Ministero della Transizione Ecologica

Parere n. 282 del 25 giugno 2021

Progetto:	<p style="text-align: center;"><i>Verifica di ottemperanza</i></p> <p style="text-align: center;">Razionalizzazione e sviluppo della Rete di trasmissione Nazionale (RTN) nella media valle del Piave. - Prescrizione: A.1 DM n.93/2018 - Tratto della direttrice 220 kV Polpet-Lienz tra i sostegni n. 145 e n. 150 in destra idrografica</p> <p style="text-align: center;">ID_VIP: 5858</p> <p style="text-align: center;"><i>Verifica di assoggettabilità alla VIA</i></p> <p style="text-align: center;">Razionalizzazione e sviluppo della Rete di trasmissione Nazionale (RTN) nella media valle del Piave. Modifica del tratto della direttrice 220 kV Polpet-Lienz tra i sostegni n. 145 e n. 150 in destra idrografica in ottemperanza alla Condizione ambientale A.1. DM n.93/2018</p> <p style="text-align: center;">ID_VIP: 5859</p>
Proponente:	Terna Rete Italia S.p.A.

ID_VIP 5858 -5859 --Razionalizzazione e sviluppo della Rete di trasmissione Nazionale (RTN) nella media valle del Piave. Modifica del tratto della direttrice 220 kV Polpet-Lienz tra i sostegni n. 145 e n. 150 in destra idrografica in ottemperanza alla Condizion

Nella seguente cartografia la linea in verde è rappresenta la variante della linea a 220 kV e in azzurro la variante della linea a 132 kV.

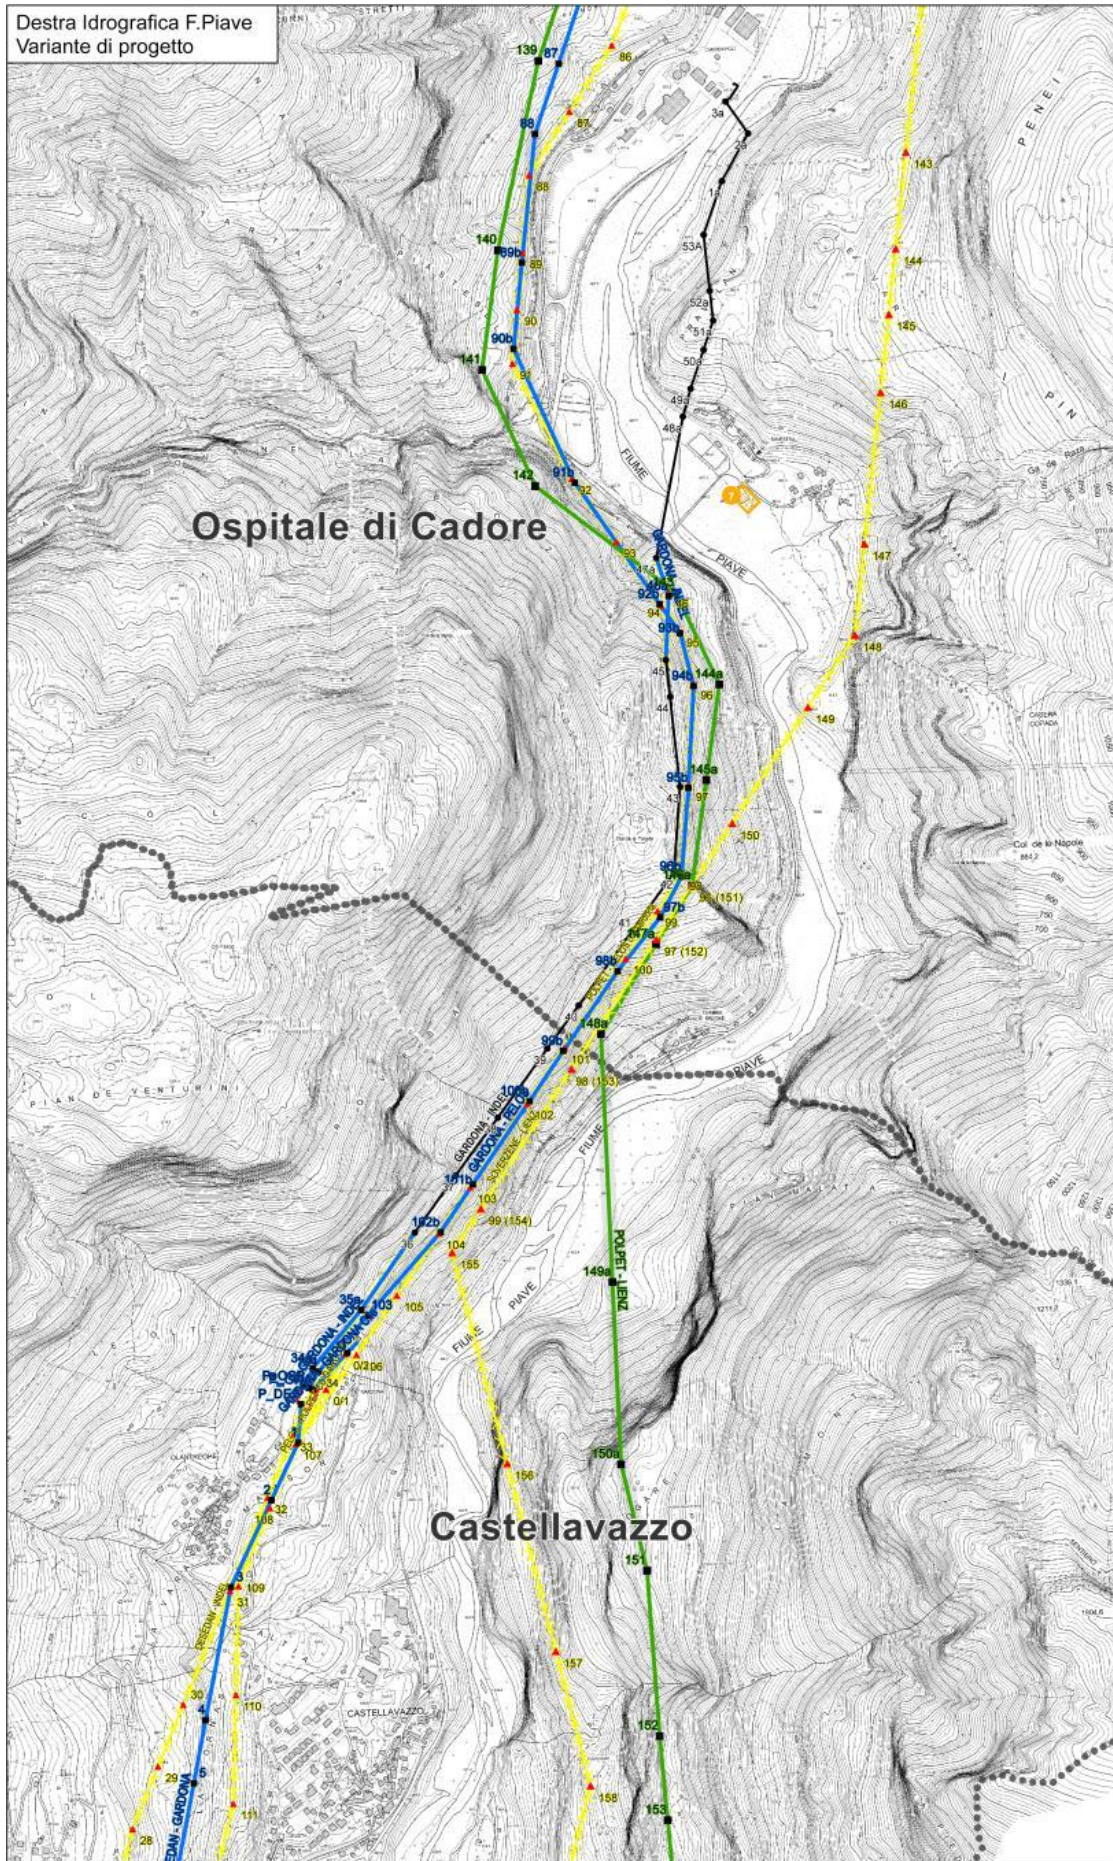
- la variante proposta alla linea 220 kV Polpet – Lienz e oggetto del presente parere trae origine dal sostegno 143 (sul tracciato riportato in colore verde della cartografia di seguito riportata) e prevede il posizionamento dell'asse linea in destra idrografica del fiume Piave nel tratto compreso tra i sostegni 143 e 148a, quindi l'attraversamento del fiume Piave nella campata tra i sostegni 148a e 149a ed il riallineamento sull'asse linea autorizzato in corrispondenza del sostegno 151;

- allo scopo di sfruttare il corridoio infrastrutturale in destra Piave si prevede una variante sulla linea 132 kV Gardona – Pelos nel tratto compreso tra i sostegni 88 e 103 creando in tal modo un parallelismo con la linea 220 kV Polpet-Lienz. A tale scopo si prevede, nel medesimo tratto, la demolizione della linea esistente 220 kV per la quale precedentemente (progetto autorizzato) era previsto un riutilizzo declassato a 132 kV.

- per la linea a 220 kV Polpet-Lienz dal 144 al 150 e verranno rinominati: 144a, 145a, 146a, 147a, 148a e 149a e 150a,
- per la linea 132 kV Gardona - Pelos dal 89 al 101 e verranno rinominati: 89b, 90b, 91b, 92b, 93b, 94b, 95b, 96b, 97b, 98b, 99b, 100b, 101b, 102b.

I sostegni n. 99 b e 100 b della variante alla linea Gardona – Pelos (132 kV) ricadono all’interno dell’area di rispetto delle sorgenti (raggio 200 m), così come riportate nel PTCP della Provincia di Belluno.

- le varianti proposte, pur presentando un incremento del numero dei sostegni pari a due per l'elettrodotto a 132 kV, comportano la riduzione dei tracciati dei due elettrodotti con una riduzione da 3060 m a 2800 m per la linea a 220 kV e da 3830 m a 3660 m per la linea a 132 kV;

- la realizzazione di fondazioni superficiali e di fondazioni profonde potrebbero comportare interferenze non previste con la rete di circolazione idrica ipogea, anche nel caso venisse utilizzata la tipologia di fondazione con micropali, pertanto risulta necessario effettuare in fase di progettazione esecutiva l'analisi idrogeologica nei siti di realizzazione dei sostegni più critici e **raccomandare al Proponente che, in fase esecutiva, la Direzione dei Lavori sia affiancata da personale tecnico qualificato per seguire sotto il profilo idrogeologico la fase di realizzazione delle fondazioni.**

Fase	Progettazione esecutiva
Ambito di applicazione	Aspetti progettuali, gestionali e mitigazioni
Oggetto della prescrizione	<p>- Allo scopo di avere il quadro attuale ed iniziale della situazione ambientale vigente nell'area oggetto del presente parere e poter valutare l'insorgenza di impatti imprevedibili in fase progettuale e l'evoluzione e l'eventuale modifica nel tempo della situazione ambientale vigente ed al fine di consentire al Proponente ed alle Autorità di controllo di mettere in atto le eventuali azioni correttive, il Proponente stesso dovrà aggiornare ed attualizzare i dati e le informazione relative alla qualità dell'aria, avvalendosi anche dei dati aggiornati disponibili sul sito ARPAV, agli eventi alluvionali che recentemente hanno interessato l'asta del Piave, ai dati sulle acque superficiali facendo riferimento a sito ARPAV ed ai i dati demografici.</p> <p>- In fase di progettazione esecutiva dovrà essere approfondita l'analisi idrogeologica nei siti di realizzazione dei sostegni 99b e 100b in relazione alle possibili interferenze non previste con la rete di circolazione idrica ipogea, soprattutto nel caso venisse utilizzata la tipologia di fondazione con micropali.</p> <p>- In relazione alla necessità di disporre di una fascia libera al di sotto degli elettrodotti risulta necessario, con particolare riguardo alla possibile sottrazione di habitat, predisporre un approfondimento sulla criticità rappresentata dal disboscamento necessario per l'inserzione delle linee elettriche, per la manutenzione ed in merito al ripristino delle demolizioni;</p> <p>- Per la componente rumore il Proponente dovrà predisporre un piano di monitoraggio acustico ed indicare le azioni di contenimento delle emissioni sonore prodotte sia rispetto alle aree abitative potenzialmente impattate e rispetto alla fauna ed in particolare avifauna e ungulati, da concordare con l'ARPA.</p>

CONDIZIONE n. 2	
Macrofase	IN CORSO D'OPERA
Fase	Fase di cantiere
Ambito di applicazione	Recupero materiali di demolizione e ripristino aree
Oggetto della prescrizione	<p>- In merito alla destinazione dei materiali di demolizione il Proponente, per lo smaltimento del calcestruzzo e la separazione dalle armature per essere successivamente riutilizzato come inerte ed il recupero dell'acciaio per l'avvio in fonderia, dovrà far ricorso a impianti di recupero autorizzati. Per lo smaltimento definitivo dei materiali di risulta il Proponente dovrà aggiornare l'inventario delle discariche per inerti</p>

<p>autorizzati in Provincia.</p> <p>- Inoltre per le aree di ripristino a seguito della demolizione della linea esistente a 220 kV, per la quale nel progetto autorizzato era previsto un riutilizzo declassato a 132 kV, e delle aree di cantiere per la realizzazione delle varianti, il Proponente dovrà provvedere agli interventi di ripristino ambientale di tutte le aree e strade di servizio, riportando le stesse aree allo stato analogo a quello precedente alla realizzazione delle opere, provvedendo al ripristino vegetativo con piantumazione di specie autoctone ed evitando accuratamente l'inserimento di specie aliene.</p> <p>- Per la componente rumore il Proponente dovrà dare seguito al piano di monitoraggio acustico predisposto ai sensi della condizione numero 1 e coinvolgere dell'ARPA nella valutazione di quanto attuato.</p> <p>Le lavorazioni dovranno essere svolte possibilmente lontano dai periodi di nidificazione e riproduzione delle specie presenti nell'area di influenza dei cantieri.</p>
